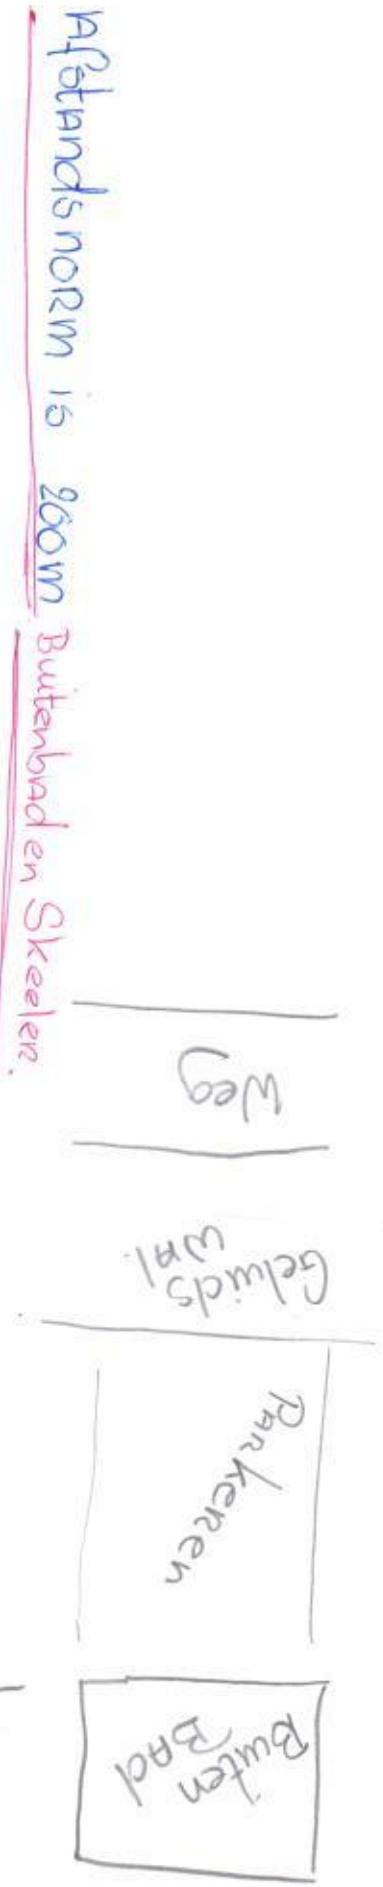
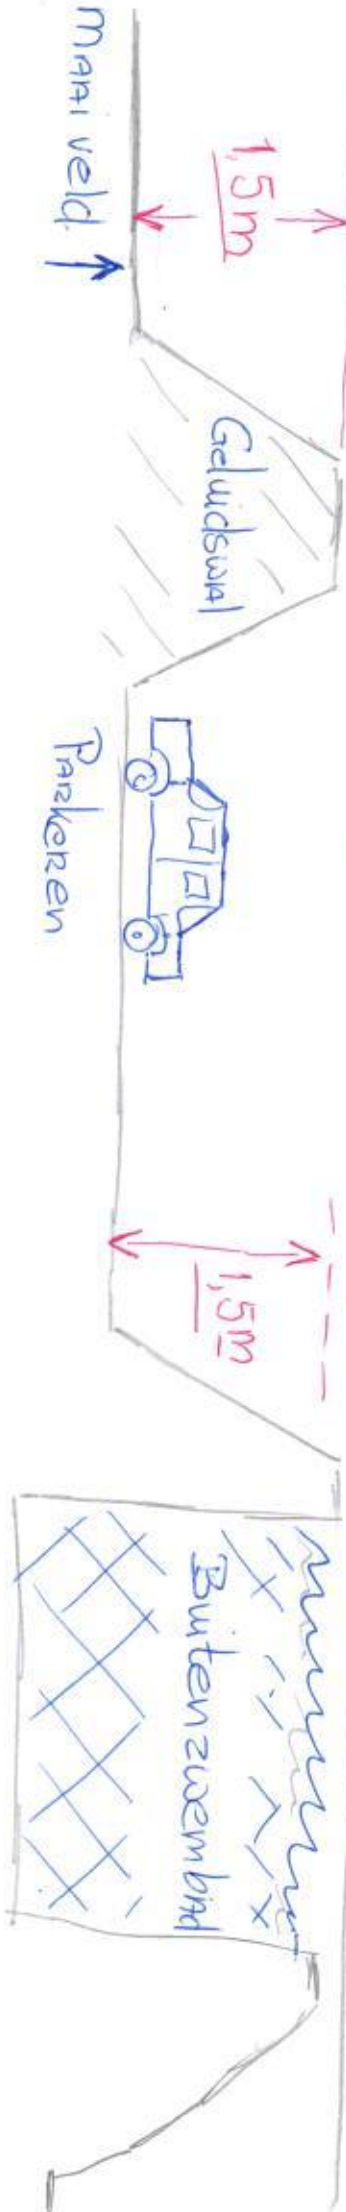
Geluidswal is slechts voor parkeren niet voor het zwembad, vanwege deze even hoog is als het zwembad, namelijk 150cm boven het peil van de maniveld zie tekening, er zijn dus geen geluids beperkende maatregelen genomen ten aanzien van het buitenbad

Afstandsnorm is 200m Buitenvad en Skeeler.
